## RECUEIL DES AVIS ISSUS DE LA CONSULTATION AUPRÈS DES MINISTÈRES ET ORGANISMES

**OBJET :** **Projet d'augmentation du potentiel de cogénération à l'usine  
Fibrek S.E.N.C. de Saint-Félicien (anciennement SFK Pâtes S.E.N.C.)**  
**Réponses aux questions et aux commentaires du MDDEP**

V/Réf. : 3211-12-161  
N/Réf. : SEI-4462

BASSIN DE RECUPERATION  
VUE EN PLAN, COUVRES ET DETAILS

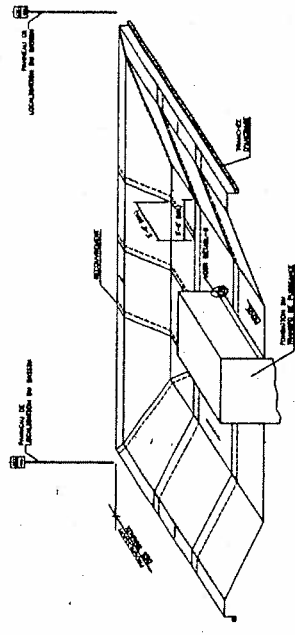
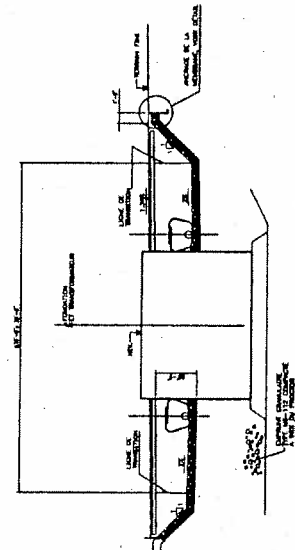
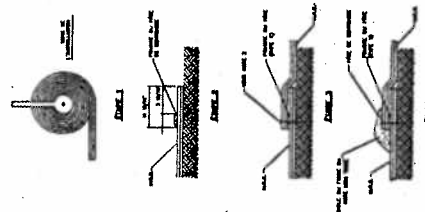
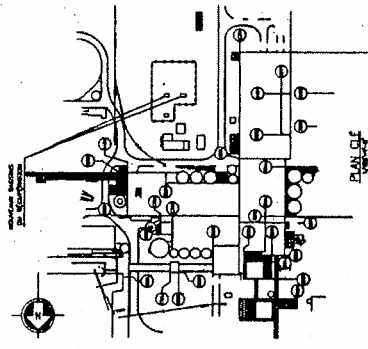
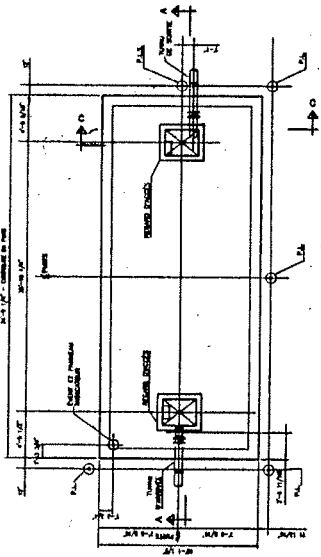
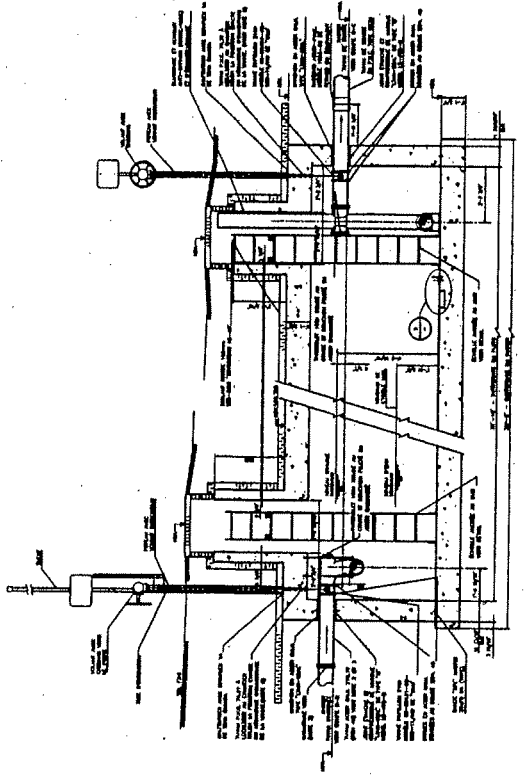
À ce sujet, la compagnie a déjà transmis à la direction régionale deux croquis pour corriger la situation dont vous trouverez copies en pièces jointes. Nous croyons que ces correctifs devraient être plus détaillés et exigés sous forme de plans signés et scellés par un ingénieur et intégrés dans les exigences du décret.
